Ministerio de Transporte
Dirección Nacional de Vialidad

ADENDA N° 2

LICITACIÓN PÚBLICA NACIONAL N° 66/2017 – OBRA: AUTOPISTA FEDERAL RUTA NACIONAL N° 33 Y OBRAS COMPLEMENTARIAS, TRAMO: CORREDOR RUFINO – ROSARIO, SECCIÓN I: EMPALME RUTA NACIONAL N° 7 - ACCESO A SAN EDUARDO PROVINCIA DE SANTA FE.

RN33-DNV-8-PL-003-PTOBE V3.dwg

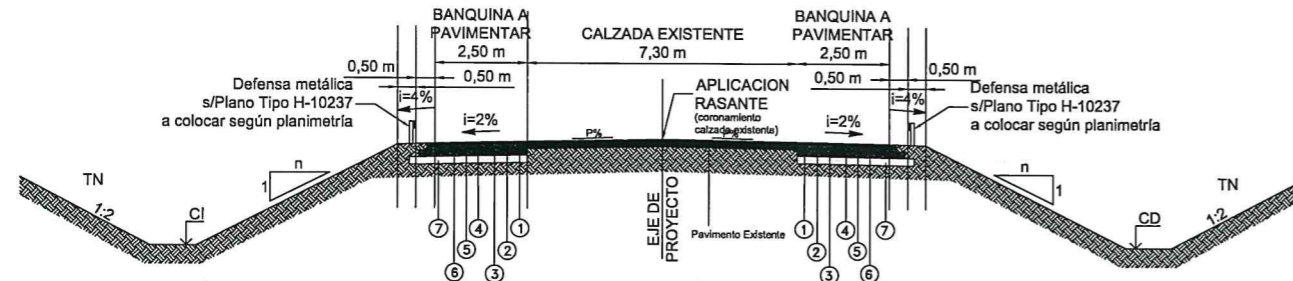
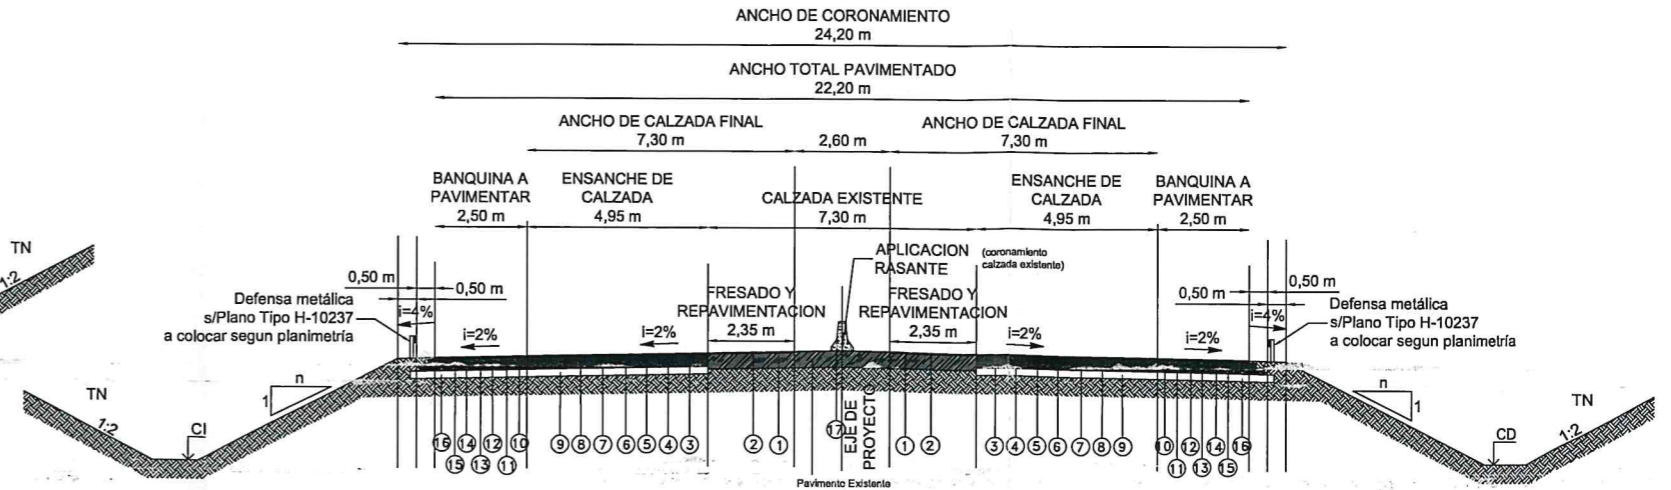
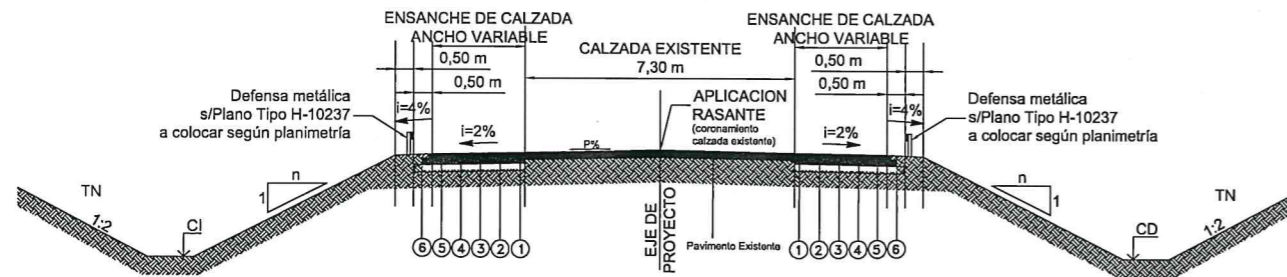
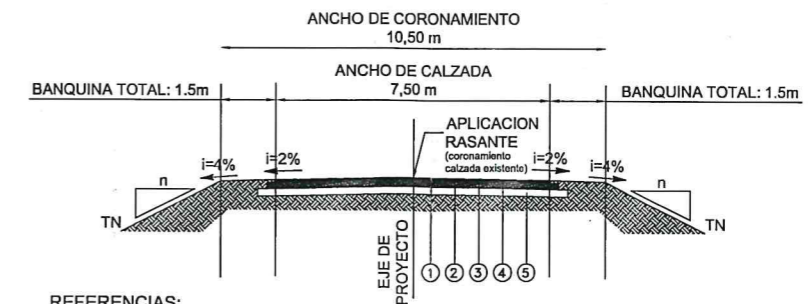
En el perfil estructural N° 3 de la variante de Rufino para colectoras pavimentadas, el ancho de las capas de base granular y subbase de suelo cal prevén un sobreechancho respecto de la capa superior de cada una igual al espesor propio de la capa; distinto al criterio utilizado para las mismas capas en los otros perfiles, donde el sobreechancho es igual al espesor más 5 cm. Se consulta: ¿son correctos ambos criterios para cada caso?
5. Ancho mínimo de solera de la cuneta de la variante de Rufino: no está indicado en el plano 001-PTOB; se solicita indicarlo.

RESPUESTA 12: El sobreechancho de cada capa será igual al de la capa en cuestión + 5cm, en todos los casos. El ancho mínimo de la solera de las cunetas será de 3.00m. Se adjunta a la presente Adenda el plano RN33-DNV-8-PL-003-PTOBE V3 en DWF y PDF con los sobreeanchos corregidos.
